6. AVIS ET PRECONISATIONS

Hydrogéologue Agréé en matière d'hygiène
publique pour le département de la Somme

Figure 9 : Schéma de mise en place de matériaux argileux entre les terrains en place et les fondations

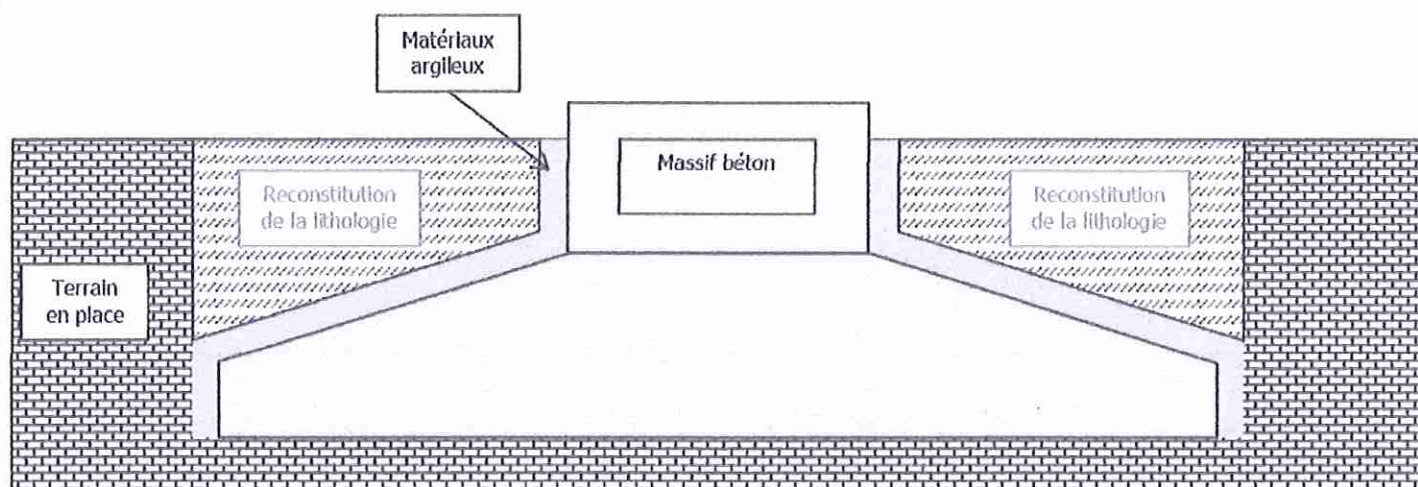
6- La mise en place de matériaux argileux sur une épaisseur de 50 cm minimum sur les côtés du massif de béton par rapport aux terrains en place devra être effectuée pour empêcher la circulation rapide d'eau de surface le long des fondations. La lithologie initiale devra être reconstituée au-dessus de la base du massif de béton.
